PROCEDURA DI VIA PER IL SEGUENTE PROGETTO: Progetto per la realizzazione di un impianto eolico, ai sensi dell'art.23 del D.Lgs. 152/2006, costituito da 15 aerogeneratori, ciascuno di potenza nominale pari a 6 MW, e dalle opere necessarie di connessione alla RTN, per una potenza complessiva di 90 MW, da realizzarsi nei Comuni di Acquaviva delle Fonti (BA) e Casamassima (BA).

Allegato 3 – OSSERVAZIONI al Progetto per la realizzazione di un impianto eolico, ai sensi dell'art.23 del D.Lgs. 152/2006, costituito da 15 aerogeneratori, ciascuno di potenza nominale pari a 6 MW, e dalle opere necessarie di connessione alla RTN, per una potenza complessiva di 90 MW, da realizzarsi nei Comuni di Acquaviva delle Fonti (BA) e Casamassima (BA)

OSSERVAZIONI

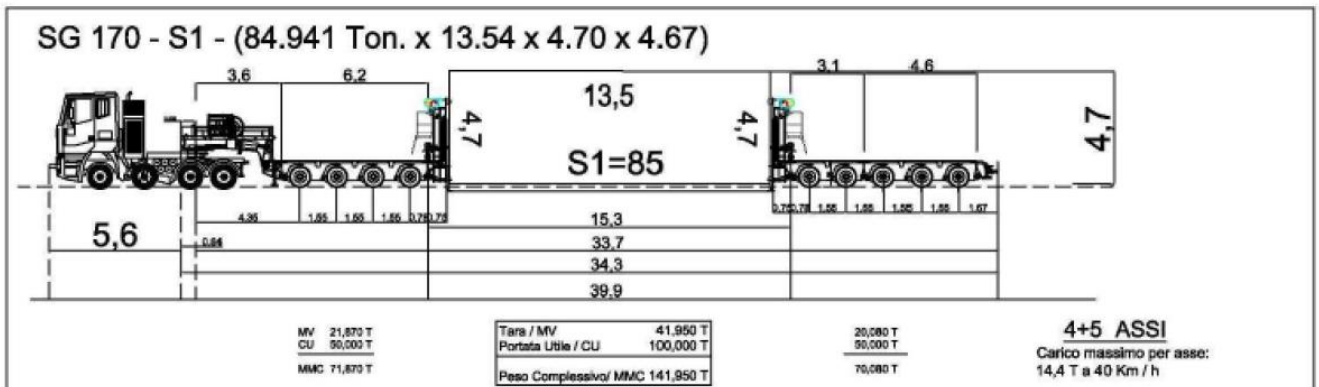
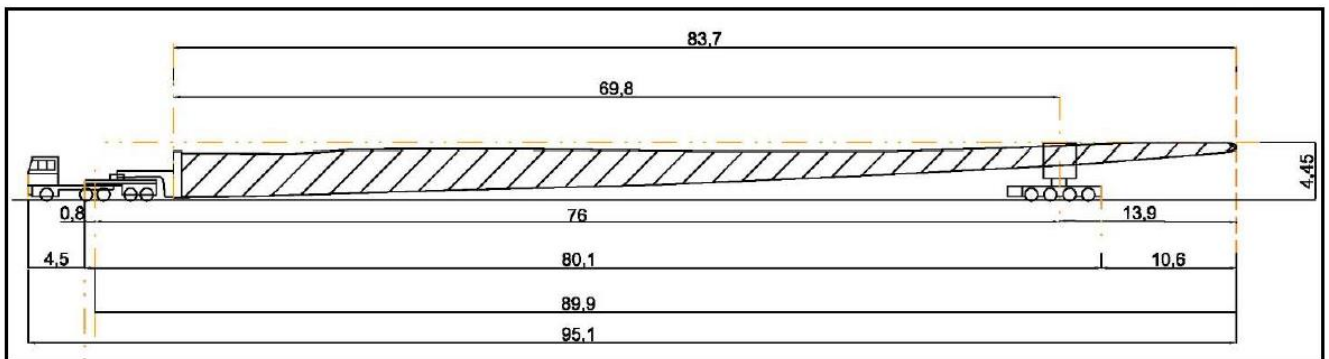
C'è poi tutta la problematica relativa alla nuova Stazione Elettrica (SE) di trasformazione della RTN a 380/150 kV. Nel progetto è prevista la futura realizzazione ex novo di questa nuova Stazione Elettrica (SE) ad Acquaviva delle Fonti (orientativamente Fg. 23 p.lle 120, 119, 3, 6, 55, 14, 75) della quale non esistono dati di dettaglio di progetto né con quale tracciato viene collegata alla in entra-esce alla linea 380 kV " Andria - Brindisi Sud ST" (sentenza, n. 477/2013 il T.A.R. Basilicata; Consiglio di Stato n. 1807/2015; T.A.R. Lazio -Roma, Sez. III 25 marzo 2019, n. 3955). Di tale stazione non esistono dati di progetto viene solo individuata genericamente la posizione, al punto che anche il Punto di Consegna alla RTN del presente progetto è indicato come **PURAMENTE INDICATIVO** nell'elaborato GRE_EEC_D_24_IT_W_14622_00_094_00_1di2. Si parla, quindi, solo di collegamento in antenna AT a 150 kV alla Stazione della Rete elettrica di Trasmissione Nazionale (RTN) che dovrebbe essere realizzata adiacente alla SSU, anch'essa da realizzarsi. La

relazione riporta che c'è una S.T.M.G (Codice Pratica:202001134) relativa a questa nuova stazione elettrica Terna e anche nella tavola GRE_EEC_D_25_IT_W_14622_00_082_00_1di7 è riportata l'ubicazione approssimativa prevista.

Si ritiene, inoltre, che questa nuova stazione non può essere approvata con il presente progetto non rientrando tra le opere connesse ad un impianto eolico come indicate dal Decreto 387/2003 né quindi può rientrare tra le agevolazioni previste dallo stesso art. 12 co 7. Si ritiene che tale stazione contrasti con le norme urbanistiche vigenti e che richieda una variante per la sua realizzazione. Si chiede di chiarire, inoltre, se tale stazione ai sensi dell'art. 17 co 1 del Decreto 28/2011 sia già prevista nel Piano di sviluppo della rete di trasmissione nazionale. In merito a tale futura stazione si rileva che, la stazione elettrica, verso la quale "scaricano" l'energia prodotta sia questo impianto che eventuali nuovi impianti ancora da realizzare presenti in una determinata area, presenta caratteristiche costruttive, dimensionate al numero di impianti collegati, ed un impatto ambientale significativo per l'area di ingombro e per le problematiche connesse ai campi elettromagnetici sviluppati dalle elevate potenze elettriche trasformate ed immesse nella RTN. A mero scopo esemplificativo e non esaustivo, le caratteristiche costruttive e di impatto ambientale della stazione elettrica potrebbero essere così evidenziate:

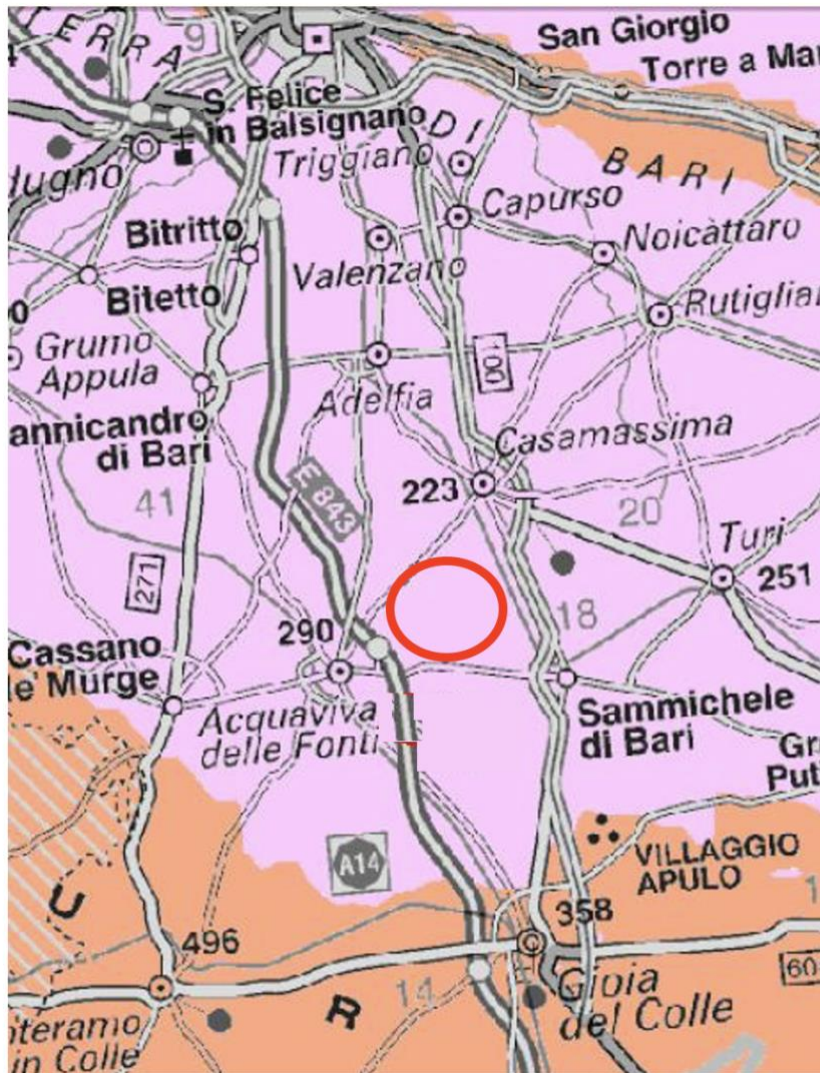
Queste informazioni le apprendiamo dalla relazione tecnica di analisi della producibilità "GRE_EEC_R_11_IT_W_14622_00_014_00". Ci teniamo a sottolineare che si tratti dei modelli di aerogeneratori in-shore in assoluto più alti tra quelli presenti sul mercato, a conferma del fatto che è necessario andare molto in quota in un territorio come il nostro per poter trovare un minimo di producibilità apprezzabile. Relativamente alla ventosità necessaria all'aerogeneratore per produrre energia sappiamo che quando la velocità del vento supera il valore corrispondente alla velocità di avviamento (cut-in) la potenza cresce al crescere della velocità del vento. La potenza cresce fino alla velocità nominale (rated) e poi si mantiene costante fino alla velocità di cut-out (fuori servizio).

Nel caso specifico la velocità minima del vento necessaria all'avviamento della produzione energetica deve superare i 3 m/s. La velocità nominale (rated) che si evince dalla curva di potenza è di 11 m/s: solo a partire da questa velocità del vento la potenza prodotta dalla torre eolica sarà per così dire a pieno regime e cioè corrispondente ai 6 MW dichiarati dal produttore. Tradotto in chilometri orari questo significa che l'intensità del vento deve raggiungere i 40 Km/h per avere la piena produzione. Mentre il cut-off, cioè la velocità del vento oltre la quale la macchina entra in fuori servizio e smette di produrre, corrisponde a 20 m/s, cioè a 70 Km/h. Questo in un territorio dove secondo l'Atlante Eolico Italiano (vedi le immagini) alla considerevole altitudine di 100 m dal terreno la velocità media del vento durante l'anno raggiunge a mala pena i 6 m/s (corrispondente a 21,6 Km/h). Questo vuol dire che la macchina funzionerebbe a bassissimo regime producendo pochissima energia elettrica.

A questo si aggiunga che le simulazioni effettuate sulla producibilità risentono di un errore di fondo che va immediatamente chiarito. I dati anemometrici alla base del calcolo della producibilità, infatti, si riferiscono ad una stazione anemometrica che dista circa 7,5 km dall'area interessata dall'impianto così come ammesso dalla stessa società anche nella relazione tecnica di progetto (GRE_EEC_R_73_IT_W_14622_00_019_01_Relazione_tecnica_di_progetto). L'impianto in progetto, però, è previsto ad un'altitudine compresa tra i 240 e i 275 m s.l.m. mentre l'anemometro si trova ad un'altitudine di 350 m s.l.m. che nella relazione viene definita "leggermente più alta rispetto a quella del sito". Parliamo mediamente di oltre 100 m s.l.m. in più con una condizione di ventosità quindi, molto più elevata rispetto all'area dell'impianto eolico. Il dato registrato dall'anemometro, quindi, fa riferimento ad un'area distante e più elevata, con condizioni più simili a quelle di un crinale (visto che conosciamo l'esatta ubicazione

2 : VENTOSITA' SITO ACQUAVIVA DELLE FONTI (HH=115 m)

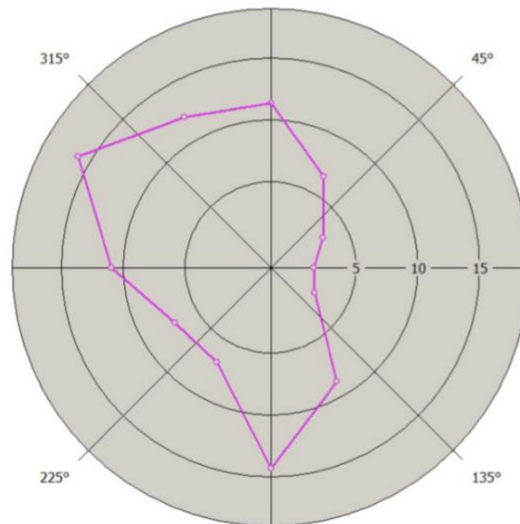
In effetti, i rilevamenti anemometrici riferiti al sito di intervento, portano a stimare una velocità media annua che non supera il valore di 6,64 m/s ad un'altezza di m 115 dal suolo, secondo il seguente diagramma"

Se da un lato questo dato ridimensiona di molto l'impatto acustico, dall'altro contraddice TOTALMENTE le previsioni di producibilità riportate da Enel Green Power che abbiamo già ampiamente criticato in precedenza, confermando la ventosità media di 6 m/s riportata dall'Atlante Eolico Italiano ai 100 m di altezza. Questi valori confermano tutti i sospetti relativi al fatto che EGP si sia avvalsa di dati provenienti da un anemometro distante ben 7,5 km dall'area di installazione dell'impianto eolico e ad un'altitudine di oltre 100 metri s.l.m. in più!

L'informazione riportata nella relazione di impatto acustico è anche corredata dal relativo diagramma che riporta i dati raccolti in loco, all'altezza del mozzo (115 m), che non raggiungono mai la velocità minima di funzionamento nominale (11 m/s). La velocità massima raggiunta è stata di soli 8,75 m/s con un valore medio di 6,6 m/s il che vuol dire che bisogna ricalcolare in toto la produttività dell'impianto e che i dati comunicati al Ministero sono errati e falsati al rialzo!

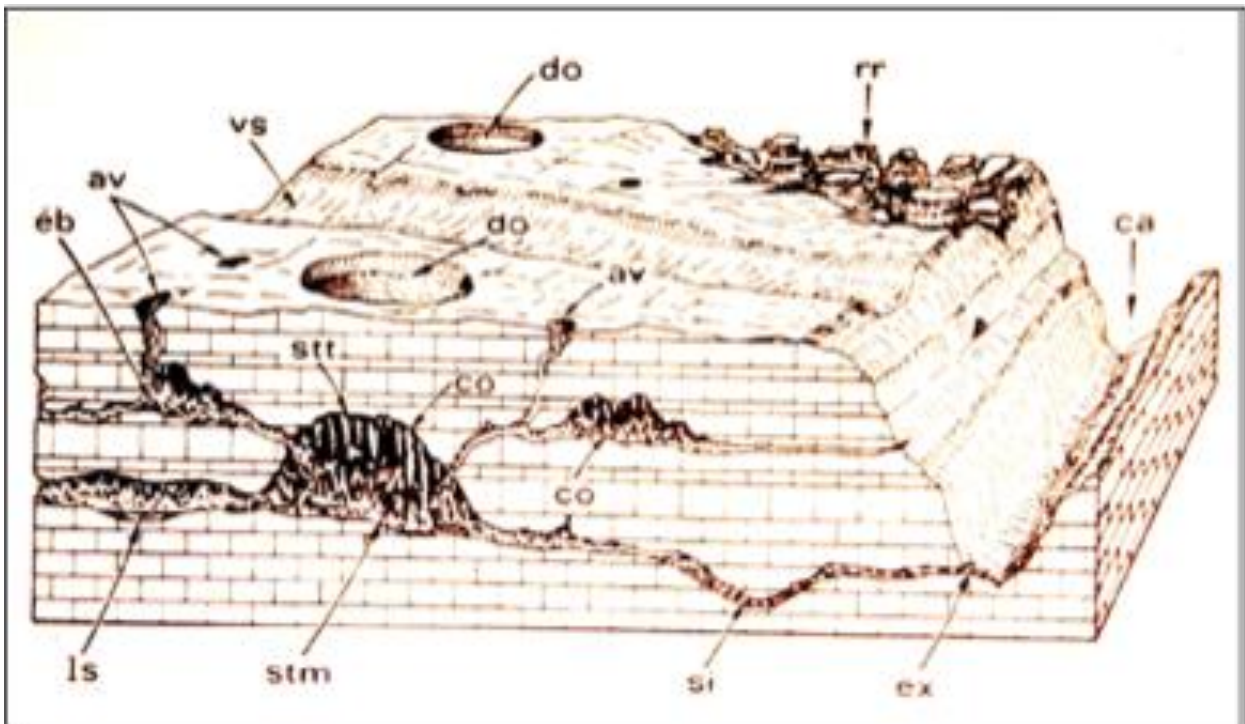
Il rischio gittata per cose e persone, seppur legato a fatti accidentali, meriterebbe valutazioni più precise e circostanziate rispetto alle tre paginette proposte dai progettisti nella relazione di calcolo della gittata massima "GRE_EEC_R_73_IT_W_14622_00_097_00".

Dire che la distanza massima degli elementi rotanti in caso di rottura accidentale è di circa 210 m è sottostimare il problema; nel calcolo, infatti, inspiegabilmente si ipotizza il distacco di un'intera ala dal mozzo e si prende come velocità tangenziale quella che si dice massima di 27,01 m/s. In realtà **il rischio più concreto potrà interessare il distacco di parti più piccole, magari a causa di fulmini o del distacco di lastre di ghiaccio**, che essendo molto più leggere di un'intera ala potrebbero volare ben più lontano. Se poi l'aerogeneratore dovesse funzionare, come riportato nella scheda tecnica, al massimo delle potenzialità, cioè a 20 m/s, allora il proiettile, in moto parabolico, potrebbe andare ben oltre il limite dei 210 m! D'altronde se si pensa che già l'aerogeneratore è alto 200 metri si capisce che i 210 m stimati non sono davvero realistici. **Quali danni potrebbe fare dunque un proiettile del genere se scagliato a circa 70 km/h (20 m/s) sulla vicina Autostrada A14 (380 m dalla WTG 10), o sulla trafficatissima SS 100 o su una delle frequentatissime SP (SP75 dista 340 m dalla WTG 04), che attraversano l'area dell'impianto? E sulle numerose masserie? E sui lavoratori dei tanti terreni agricoli?** A questo proposito, l'area scelta presenta un'alta densità di coltivazioni arboree AD ALTO REDDITO (vigneto da tavola, vigneto da vino, ciliegeto, ecc.) tali coltivazioni necessitano di un elevato numero di ore lavorative/anno rispetto ad altre coltivazioni quali le erbacee. Ad esempio, il vigneto di uva da tavola "a tendone" necessita di 480 ore annue, il ciliegeto 470 ore annue, i cereali 45 ore annue, questo comporta un esponenziale rischio per gli operai nel caso di incidente dovuto a rottura di pale. **Questo evidente maggiore impatto rispetto ad un'area a vocazione cerealicola non è stato valutato nella VIA.**
